Klimaökologische Beurteilung auf Basis der Klimaanalyse Lüneburg

Projekt Feuerwache Th.-Heuss-Straße/Haferkamp

+ Flächenkonzept Th.-Heuss-Str. Feuerwache | Aktuelle Planung

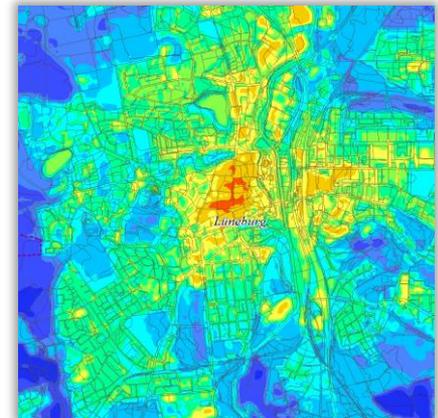
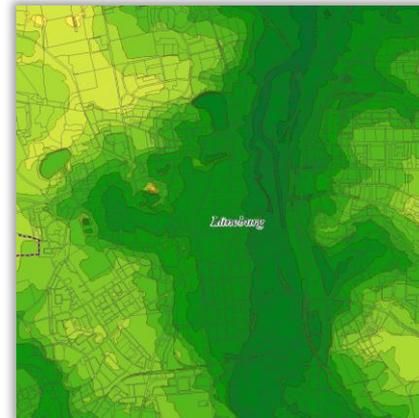
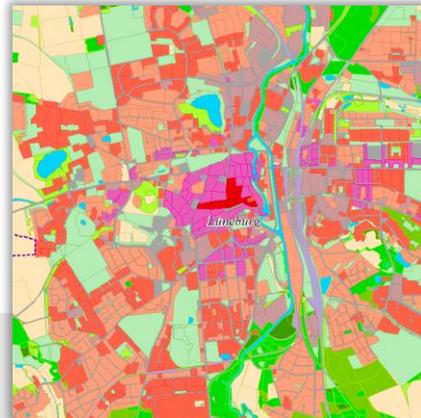
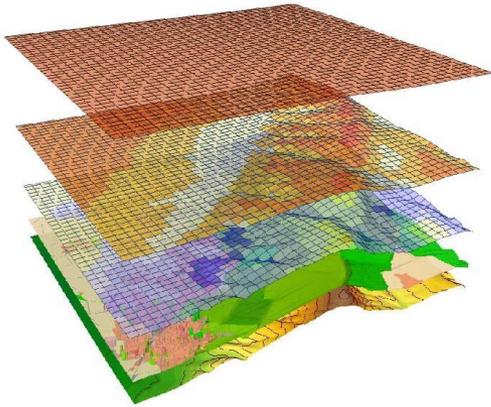
- Die heutigen Grün-/Flächen sind Teil einer für die Belüftung von Lüneburg wichtigen Kaltluftleitbahn
- Die überplanten Flächen weisen einen wichtige „Trittsteinfunktion“ für die Kaltluftentstehung auf

- Suchräume für die Baukörper und
- zur Lage und Mindestbreite der verbleibenden Kaltluftleitbahn

**Planungshinweis aus der Stellungnahme 2018:
Wenn eine Bebauung am Standort unumgänglich sein
sollte:**
